SERVIZIO INFORMAZIONE

Modifica del design del parapolvere

Sostituzione dell'articolo RIU 566283.H195 in 566283.01.H195

Produttore: DAF

Figura 1: il design del parapolvere è stato modificato

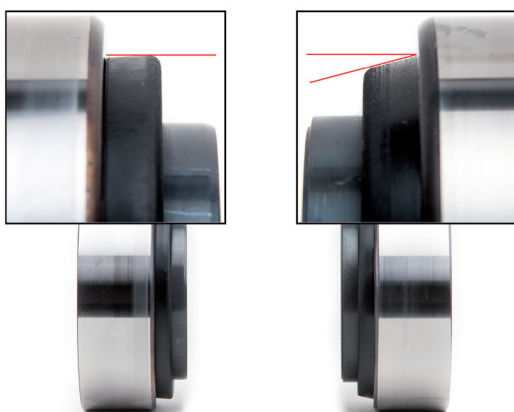
Quando si inserisce il cuscinetto ruota (cuscinetto compatto di ricambio - RIU) con il numero articolo 566283.H195 può accadere che il parapolvere si deformi in alcuni mozzi ruota. Nel peggiore dei casi, il cuscinetto potrebbe bloccarsi, a causa del parapolvere e quindi il mozzo ruota può avere difficoltà nel ruotare.

Per questo motivo è stato realizzato un nuovo parapolvere (vedere figura 1).

A causa di questa modifica tecnica il numero articolo è stato cambiato da 566283.H195 a 566283.01.H195.
